Van: Comité bouwkundige aanpassingen IC-opstapeling

Advies Comité bouwkundige aanpassingen IC-opstapeling

COOCZ 20001 Reinier de Graaf Gasthuis

Bouwkundige aanpassing afdeling EHH

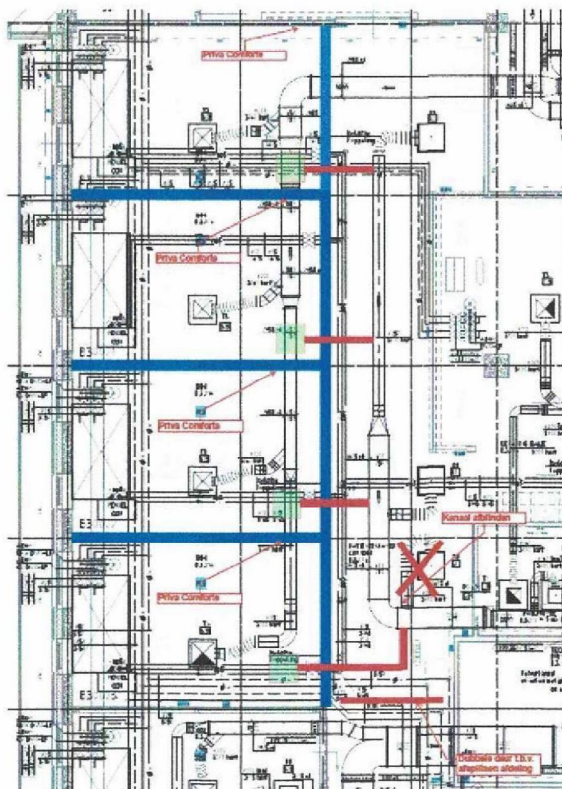
Op de afdeling EHH wordt een bestaande 4-bedskamer opgedeeld in 4 aparte ruimten met wasvoorziening om 4 IC-boxen voor non-Covid patiënten te realiseren.

- Aanpassen van vloer en plaatsen van wanden en meubel om 4 aparte kamers te creëren.
- Plaatsen van 4 glazen wanden met schuifdeuren (handmatig) om kamers te kunnen afsluiten.
- Extra dubbele deur met infrarood bediening om de afdeling CCU te kunnen afsplitsen.
- Aanpassing van het luchtbehandelingssysteem.
- Aanleggen van één dialyseplek.
- Aansluiten van 4 extra pendels.

Naar aanleiding van het overleg met het Comité d.d. 22 januari 2021 heeft RdGG de bouwkundige aanpassingen voor fase 3 aangepast van 4 afzonderlijke IC-kamers naar één IC-zaal. Hiervoor is onderstaande aangepaste investeringskostenraming aangeleverd.

De uitbreiding voor fase 3 met 4 flexibele koude bedden wordt, na overleg met het Comité, gerealiseerd door de bouw van een IC-zaal met 4 IC-bedden voor non-Covid patiënten op de plaats van de huidige afdeling EHH waardoor capaciteit beschikbaar komt op de ICU. Het Comité vindt de oplossing met 4 IC-bedden op zaal logisch, functioneel en passend voor fase 3.

De na het overleg met het Comité aangepaste bouwkundige kosten voor het realiseren van fase 3 bedragen in totaal EUR 5.1.1c per flexibel op te schalen IC-bed EUR 5.1.1c. Deze kosten zijn inclusief de kosten van 4 pendels (opgenomen onder "Vaste inrichting") in totaal EUR 5.1.1c. Naar de mening van het Comité betreft dit kosten voor "Medische inventaris". De kosten voor medische inventaris worden overeenkomstig artikel 7 lid 1 c en 7 lid 1 d van de subsidieregeling afzonderlijk gefinancierd en mogen niet worden opgevoerd onder de bouwkundige aanpassingen.

- Het Comité is van mening dat het deel van de kosten voor de ombouw van de afdeling EHH naar IC-zaal dat betrekking heeft op de aanschaf en montage van pendels ad EUR 5.1.1c valt aan te merken als "medische inventaris". Deze kosten worden volgens artikel 7 lid 1 c en 7 lid 1 d van de "Subsidieregeling opschaling curatieve zorg COVID-19" afzonderlijk gefinancierd.
